STADT DEGGENDORF

„Klosterviertel“

Protokoll der Preisgerichtssitzung

Niederschrift der Sitzung des Preisgerichtes am 06.08.2019

1002

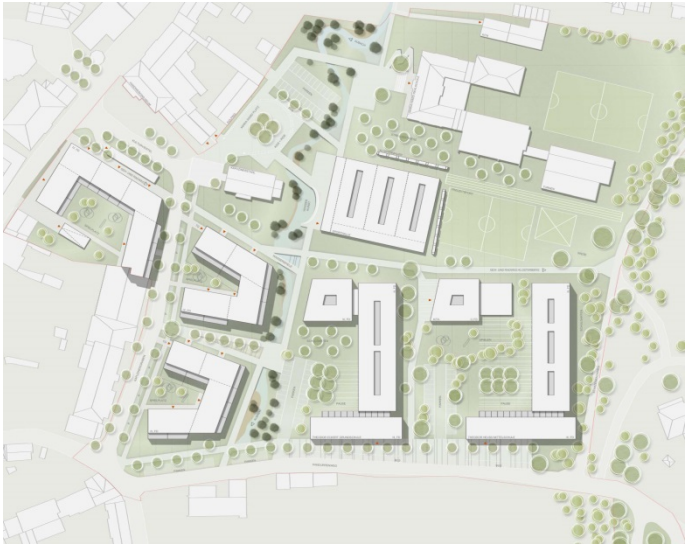
Das Gesamtkonzept wird sehr geschickt aus dem städtebaulichen Gefüge der Deggendorfer Altstadt mit ihrer verdichteten Bebauung und ihren Innenhöfen entwickelt.

Der Entwurf sieht eine Vielfalt an gut proportionierten Zwischenräumen vor: Von der zentralen Platzabfolge mit Ausrichtung auf die Sichtachse von der Altstadt zum Klosterberg, über unterschiedliche Verbindungsstraßen und -wege mit kleinen Plätzen bis hin zu den verschiedenen Schul- und Wohnhöfen. Kennzeichnend ist die Verschwenkung der Freiraumachse zwischen Kapuzinerstadl und Klosterberg sowie die Auflösung der Achse, so dass verschiedene Teilräume entstehen. Die Raumfassungen sind durch Verschwenkungen der Gebäudekörper organisch ausgebildet. Auch die Baumpflanzungen werden häufig raumbildend eingesetzt. Die alte Klostermauer wird in der zentralen Platzachse mehrfach durchbrochen und im weiteren Verlauf in die Außenfassaden der Schul- bzw. Wohngebäude integriert. Durch die Abstufung der Dachhöhen innerhalb der Baublöcke und die Lage der Turnhalle am Hangfuß entsteht eine bewegte Silhouette. Gleichzeitig ordnet sich das neue Quartier damit dem Klosterberg unter.

Die Situierung des Kindergartens im Nordwesten und der beiden Schulen sowie der Turnhalle an der Platzachse bildet eine Art Ensemble und führt zu kurzen Wegen insbesondere auch zur Turnhalle. Die Freiflächenausbildung beim Kindergarten, die eine wichtige Wegeverbindung nach Norden kappt, wird kritisiert, wie auch die Zusammenlegung der Schulhöfe von Grundschule und Maria-Ward-Schule. Die Schulgebäude sind als zwei sehr tiefe Baukörper vorgesehen, die eine architektonische Herausforderung darstellen.

Die Konzentration der Wohnbebauung im Süden wird begrüßt. Die dortige Erschließungsstraße wird in ihrer Ausprägung – als Zubringer zu den Tiefgaragen – kritisch gesehen, insbesondere die Lage der TG-Ein- und die daraus resultierende Verkehrsbelastung. Der Anteil an öffentlichen Grünflächen ist sehr gering, wogegen der Anteil an versiegelten Flächen zu hoch erscheint. Die Oberflächenversiegelung sollte zugunsten von begrünten, versickerungsfähigen, stadtklimatisch vorteilhafteren Flächen reduziert werden.

Die Blockstrukturen sind so angeordnet, dass die Zwischenräume gut in die angrenzenden, landschaftlichen Bereiche hineinführen bzw. Sichtachsen eröffnen. Die Gestaltung der Freiflächen antwortet angemessen und gleichzeitig dezent auf die unterschiedlichen Räume. Die Wohnhöfe werden grundsätzlich als dem Ort und der Funktion innenstadtnahen Wohnens gut dienend gesehen. Zusammen mit den großen Gebäudetiefen führt diese Typologie zu dem größten Angebot an neuen Wohnungen. Im Detail sind die Gebäudetiefen mit der Höhenentwicklung und den Hofproportionen abzustimmen und baurechtlich flexibel jedoch qualitätssichernd festzulegen.

Das Konzept lässt sich sehr gut in Abschnitten umsetzen. Für die zentrale Platzabfolge, die mittelfristig aufgrund der Bestandsbebauung im Süden des Kapuzinerstadls schwer realisierbar scheint, ist eine bereits angelegte alternative Wegeführung im Norden noch weiter auszuformen.

1005

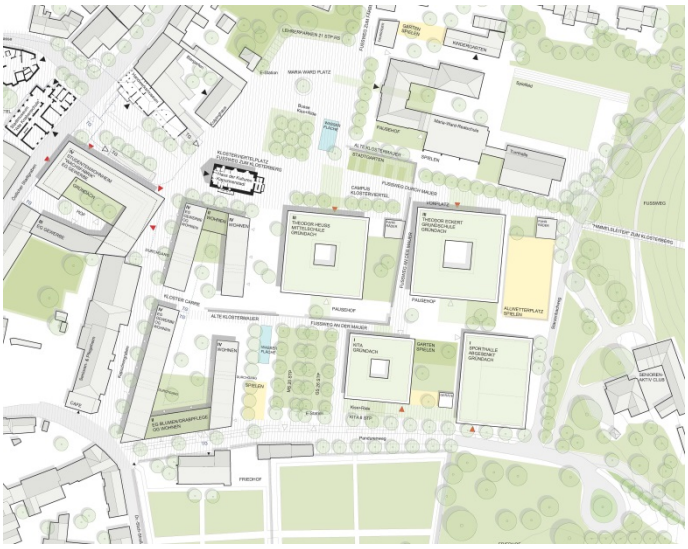
Die gesamte Stadterweiterung ist von einem starken Gestaltungswillen geprägt. Das neue Klosterviertel wird netzartig mit Wegen durchzogen, deren Sinnhaftigkeit sich nicht immer erschließt. Insbesondere die Diagonale vom Kapuzinerstadl zu den Stellplätzen der KiTa ist fraglich. Im Ganzen ist die Neuentwicklung aber gut in den Kontext eingebunden.

Positiv aufgenommen wird die zentrale Organisation der Schülerbeförderung, deren Dimensionen jedoch überprüft werden müssen. Die Situierung der TG Rampe zu den Lehrerstellplätzen ist funktional sehr gut, stört jedoch erheblich die Freiraumqualität.

Das Aktivitätenband zum Klosterberg führt zur neuen Mittel- und Grundschule – die Aufweitung zu einem großen Eingangsplatz wird nach näherer Betrachtung aufgrund des Gegenübers (Schulraumfassade Maria-Ward-Schule) als städtebaulich noch nicht zufriedenstellend gelöst angesehen. Die Entwicklung eines Schulcampus in zentraler Lage und die Wohnbebauung im südlichen Anschluss mit der KiTa am Ostende stellen einen gelungenen Ansatz dar. Die Qualität und Orientierung der Wohnbaukörper scheint für Geschosswohnungsbau, wie auch Stadthäuser gut geeignet. Auch die Schulbaukörper entsprechen ihrer Funktion. Die direkte Verbindung der Turnhalle mit der Theodor-Eckert-Grundschule wird sehr positiv bewertet.

Die gemischt genutzten Gebäude am Westrand des neuen Quartiers liegen funktional richtig und stellen einen guten Übergang zur Altstadt dar, sind in ihrer Dimension jedoch an der Grenze der sinnvollen Realisierbarkeit.

Die Realisierung in den geforderten Entwicklungsphasen ist problemlos möglich. Auch in der Alternativplanung wirkt der Wohnungsbau schlüssig, die Ausprägung und die Dimensionierung des Vorplatzes der Grundschule bleiben jedoch bezüglich seiner Außenraumqualität fraglich.

Der Entwurf kommt mit verhältnismäßig kleinen Verkehrsflächen aus und erreicht bei den Nutz- und Grünflächen mittlere Werte.
